159-я сессия

Предложение по дополнению 24 к поправкам серии 01 к Правилам № 6 (указатели поворота)

Представлено Рабочей группой по вопросам освещения и световой сигнализации*

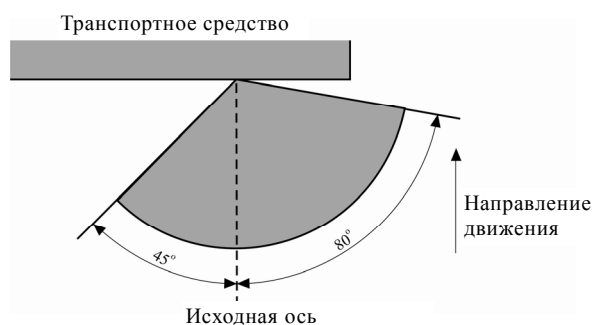
Пункты 6.3.3–6.3.3.1 изменить следующим образом:

"6.3.3 кроме того,

6.3.3.1 на всей площади полей видимости, определенных на схемах в приложении 1, сила излучаемого света должна быть не менее 0,7 кд для устройств категории 1b, не менее 0,3 кд для устройств категорий 1, 1a, 2a и для устройств категории 2b днем; она должна составлять не менее 0,07 кд для устройств категории 2b ночью";

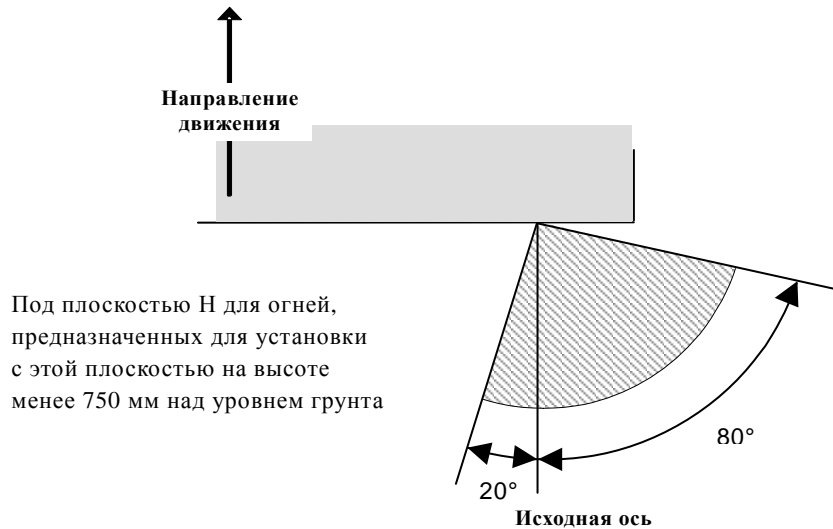
Добавить новую схему и соответствующий текст следующего содержания:

Категории 5 и 6: дополнительные боковые указатели поворота, предназначенные для использования на транспортном средстве, на котором установлены также указатели поворота категорий 1, 1a или 1b и 2a или 2b".
